**MINISTERIO DE AMBIENTE Y DESARROLLO SOSTENIBLE**

AUTO No. _____

"Por el cual se solicita información adicional"

Que mediante el Radicado No. **E1-2016-02993** del 16 de noviembre de 2016, la **EMPRESA DE GENERACIÓN Y PROMOCIÓN DE ENERGÍA ELÉCTRICA DE ANTIOQUIA S.A. E.S.P (GENMAS)**, con NIT 900.251.423-3, remite información para la evaluación de una solicitud de sustracción definitiva y temporal de unas áreas de la Reserva Forestal del Pacífico establecida en la Ley 2ª de 1959, para el desarrollo del Proyecto Hidroeléctrico La Loma, localizado en jurisdicción del municipio de Urrao del departamento de Antioquia,

Figura 3. Localización de las coordenadas allegadas por el peticionario del área solicitada en sustracción Proyecto Hidroeléctrico La Loma.

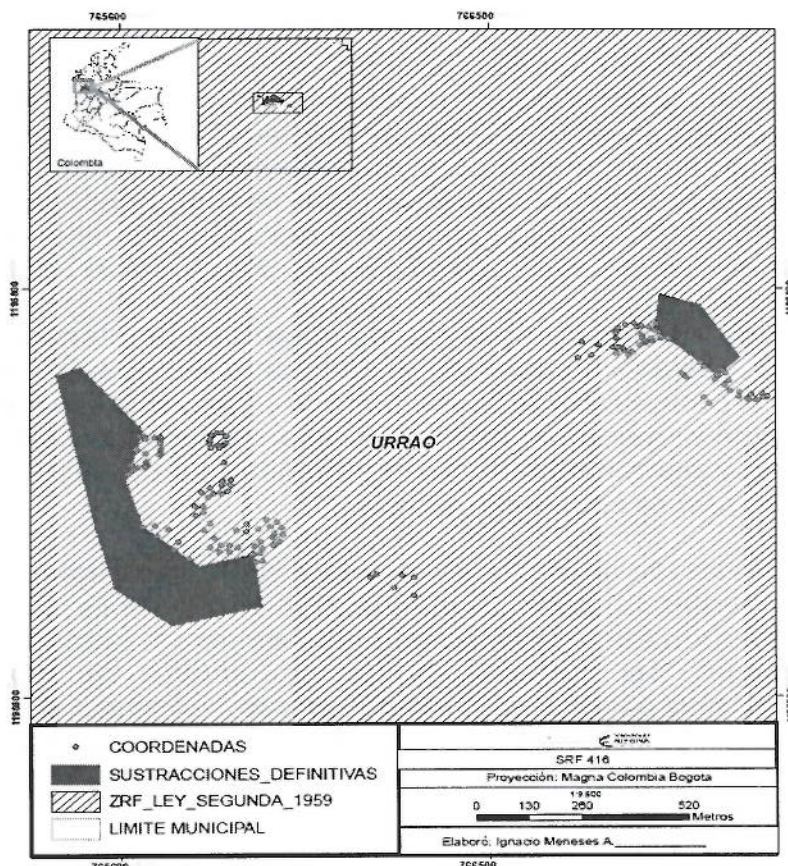
Respecto al área solicitada en sustracción, el peticionario remite un listado de coordenadas en el sistema Magna Sirgas, Origen Bogotá, con las cuales no fue posible diferenciar los polígonos solicitados en sustracción. Por el contrario, se observan puntos dispersos y no fue posible cerrar la poligonal (Figura 3). En el documento técnico, se manifiesta la existencia de obras que generarán un cambio temporal del uso del suelo y otras que tendrán una afectación definitiva, por lo cual se considera que la empresa debe ajustar las coordenadas de cada uno de los polígonos y la cartografía asociada a la solicitud de sustracción, en coherencia con la temporalidad de cada una de las obras que se remita en el cronograma correspondiente.

5. *La empresa deberá ajustar las coordenadas del área solicitada en sustracción, de manera que se puedan diferenciar las poligonales correspondientes a cada una de las zonas donde se generara un cambio de uso del suelo. El listado de coordenadas de los vértices de las poligonales, debe indicar el orden en el cual se digitalizan para cerrar cada polígono. Así mismo, se deberán diferenciar las áreas solicitadas en sustracción temporal y definitiva, tanto en el documento como en toda la cartografía asociada.*

9. Ajustar las coordenadas del área solicitada en sustracción, de manera que se puedan diferenciar las poligonales correspondientes a cada una de las zonas donde se generara un cambio de uso del suelo.

El listado de coordenadas de los vértices de las poligonales, deberá indicar el orden en el cual se digitalizan para cerrar cada polígono, así mismo, se debe diferenciar las áreas solicitadas en sustracción temporal y definitiva, tanto en el documento como en toda la cartografía asociada.
